SWAG 10 92 6775

Pour moteurs :
Mercedes Benz CDi-Motoren

Tendeur de courroie

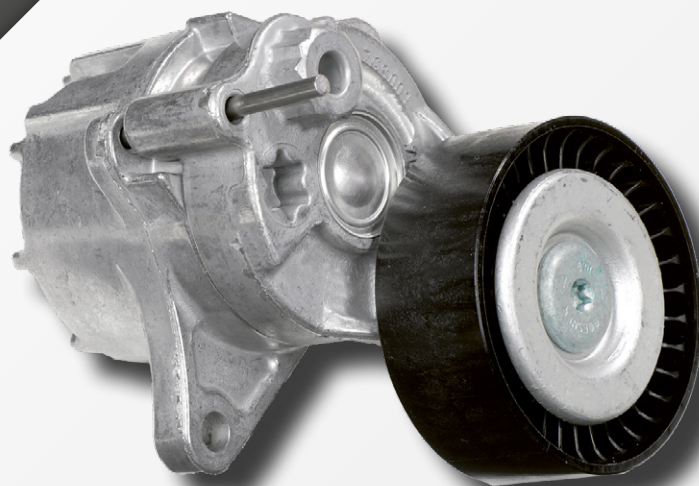
Le bruit est causé par le ressort interne dont la dimension est trop grande. Au moment du fonctionnement, il se met en contact avec la base de son logement (voir photo repères 2 et 6).

Le bruit est généré lorsque le ressort touche à la fois la partie centrale (photo repère 3) et la base du tendeur (photo repère 4).

Une douille en plastique (photo repère 5) très résistante à l'usure, sépare le ressort (photo repère 6) du fond du boîtier, empêchant ainsi le contact métal contre métal, au niveau du siège. Sachant que seules les valeurs de torsion du ressort importent, la hauteur du ressort a pu aussi être réduite (photo repère 6 bis). Le contact du ressort avec le fond du boîtier a été également supprimé grâce à une entretoise en plastique (photo repère 7). Grâce à cela, plus aucun bruit ne se produit.

Dans la nouvelle version, un axe en acier a été serti (photo repère 8), afin d'assurer un meilleur de centrage interne du ressort.

SWAG propose le tendeur de courroies référence 10 92 6775 (OE 646 200 05 70), comme la solution pour le marché de la pièce de rechange.
